VYSVĚTLENÍ ZADÁVACÍ DOKUMENTACE Č. 6

Název veřejné zakázky:	Technologie stravovacího provozu – 3. kolo
Druh zadávacího řízení:	Otevřené řízení (ZZVZ)
Předmět veřejné zakázky:	Dodávky
Režim veřejné zakázky:	Nadlimitní
Zadavatel:	Nemocnice Pardubického kraje, a.s.
Sídlo zadavatele:	Kyjevská 44, 532 03 Pardubice
IČO:	27520536

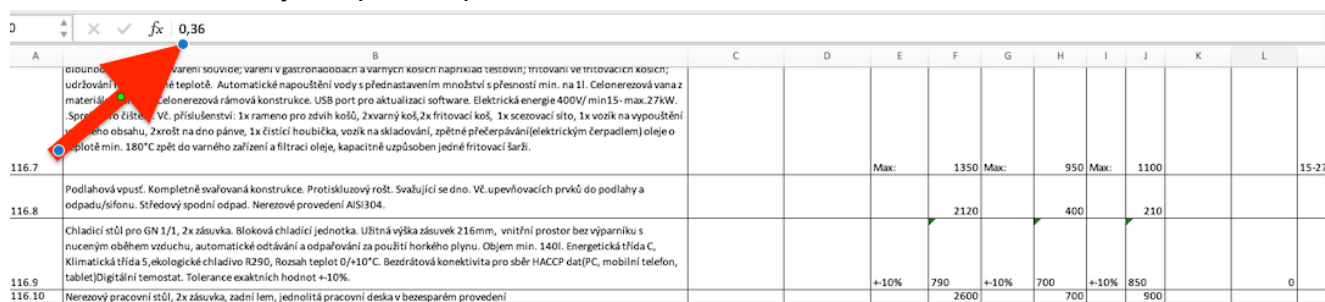
Položka 116.9 Chladicí stůl - u položky je uveden příkon 0 kW, což je nesmysl, pokud má být stůl chladicí, tedy připojený k elektřině. Žádáme zadavatele o vysvětlení, zda tedy má jít o chladicí stůl a odpovídající úpravu specifikace, zejména příkonu.

V tabulce je jednoznačně patrné, že se jedná o hodnotu 0,36. Pokud dodavatel najede na danou buňku hodnota se objeví v poli viz. printscreen níže:

Zadavatel pro vyloučení jakýchkoliv pochybností zveřejňuje tabulku tak, aby byla hodnota vidět přímo v buňce nikoliv v řádku viz. printscreen. Zadavatel nemění údaje v tabulce.
